# Dokumentation der Planungswerkstatt PW 3a im Beteiligungsverfahren „A 98 im Dialog“

Digitale Videokonferenz, 03. Dezember 2020

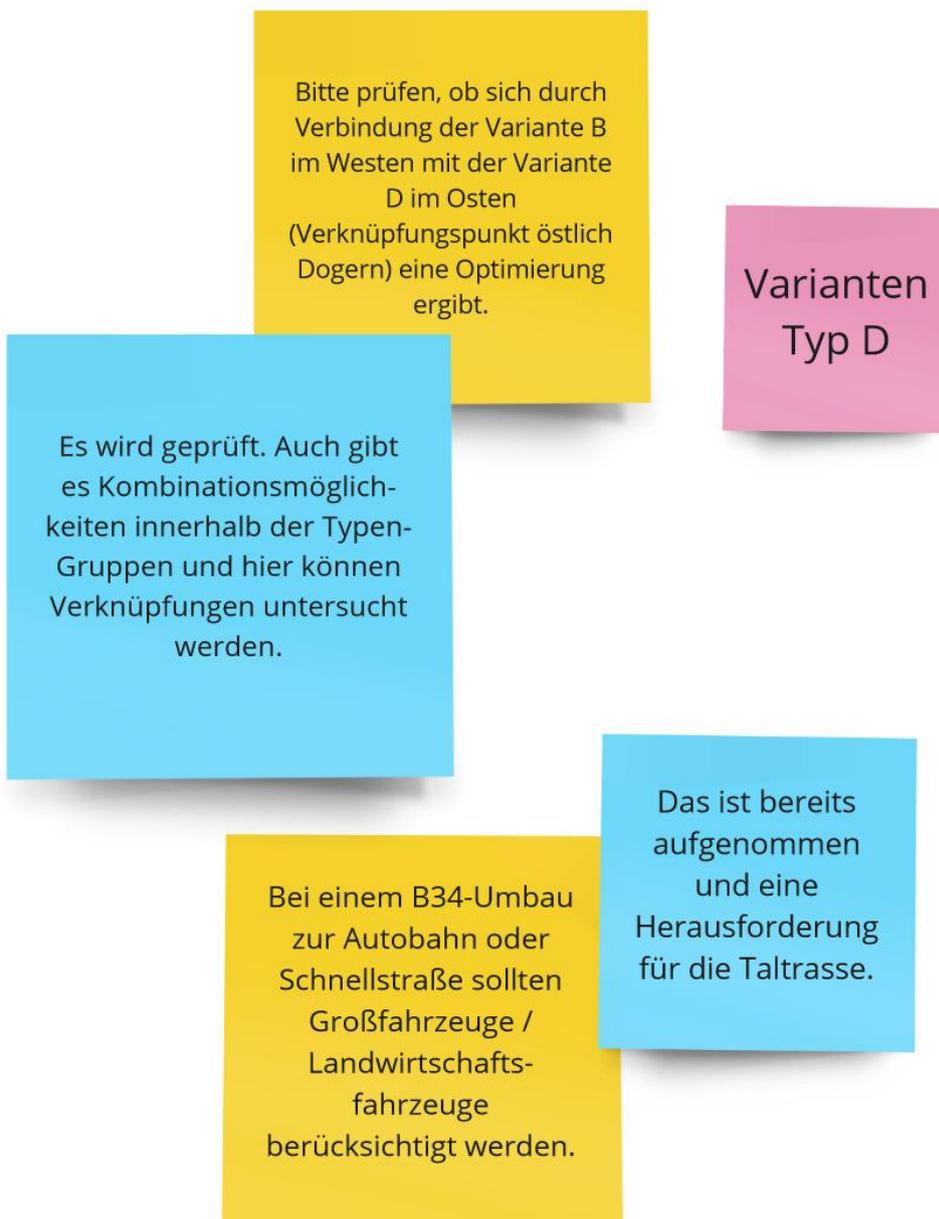
In der Ortschaft Eschbach gibt es Bedenken hinsichtlich der Liederbachbrücke. Gibt es Mindestabstände für eine Brücke, wenn diese über bebaute Gebiete führt?  
Anmerkung: In Laufenburg stehen Häuser direkt unter der Autobahnbrücke.

Zum Übersichtsplan zu den Varianten C und D: Warum gibt es einen Konfliktpunkt in technischer Sicht weit südlich der Trasse?

Wie relevant ist mit den aktuell bekannten Verkehrszahlen der Anschluss der B500? In früheren Diskussionen war er nicht relevant.

Nach Sichtung der Steckbriefe sind bisher Tunnel mit einer Länge von 5 - 9,5 km vorgesehen und viele Brücken. Bei einer Zweibahnigkeit bedeutet dies max. 18 km Röhren, die gebaut werden müssten. Es ist bitte zu prüfen, ob es möglich ist in zwei Phasen zu bauen und die Möglichkeit in Bauphase 1 eine Röhre im Berg zu betrachten sowie in Bauphase 2 die B 34 zu späterem Zeitpunkt auszubauen. Dieser Ansatz ist bisher in den Varianten untergegangen. Es besteht der Wunsch nach mehr Untersuchungen diesbezüglich.

Diese Frage wird das Verkehrsgutachten beantworten, welches viele Planfälle enthält. Aktuell kann jedoch keine Aussage dazu getroffen werden.

Das wird im Zuge der weiteren Planungsschritte untersucht. Weiter sind die Themen Fluchttunnel und deren Ausführung final in einem Sicherheitskonzept zu beleuchten und werden dort sehr ernst genommen.
